INA Service-Info

Spanrollen 531 0535 20 und 531 0819 10

Risico op verwisseling

Artikelnr.: 531 0535 20
531 0819 10

Fig. 1: 531 0535 20 - Links de oude uitvoering, rechts de nieuwe uitvoering

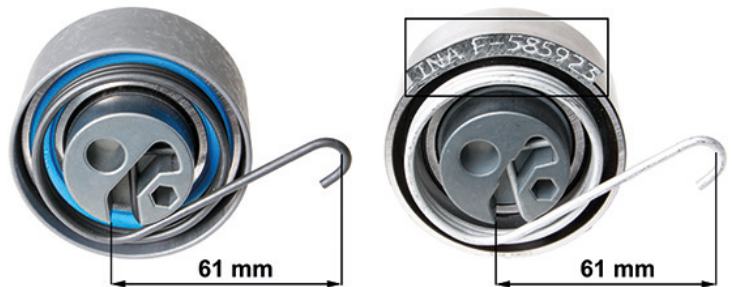
De spanrollen 531 0535 20 en 531 0819 10 worden vervangen door een nieuwe uitvoering met het identieke artikelnummer. De wijzigingen maken het gemakkelijker om de beide typen van elkaar te onderscheiden.

De duidelijkste onderscheidende kenmerken zijn het aangebrachte productnummer en de kleur van het verstaal (Fig. 1 en Fig. 2).

De looprollen van de nieuwe uitvoeringen hebben bovendien een geslepen oppervlak en het gebruikte verstaal is nog corrosiebestendiger.

Fig. 2: 531 0819 10 - Links de oude uitvoering, rechts de nieuwe uitvoering

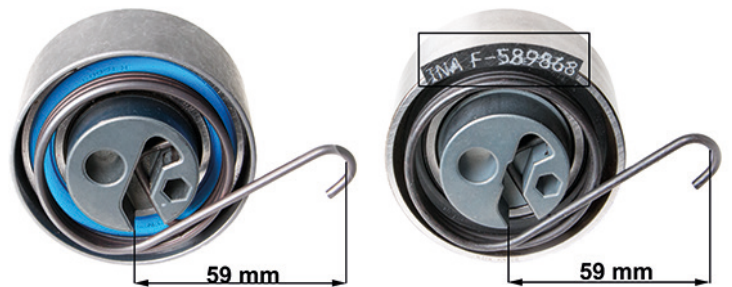
Omdat de beide spanroltypen sterk op elkaar lijken, moet altijd goed worden gelet op de juiste voertuigidentificatie. Bij de montage van een verkeerd geselecteerde spanrol is er risico op motorschade!
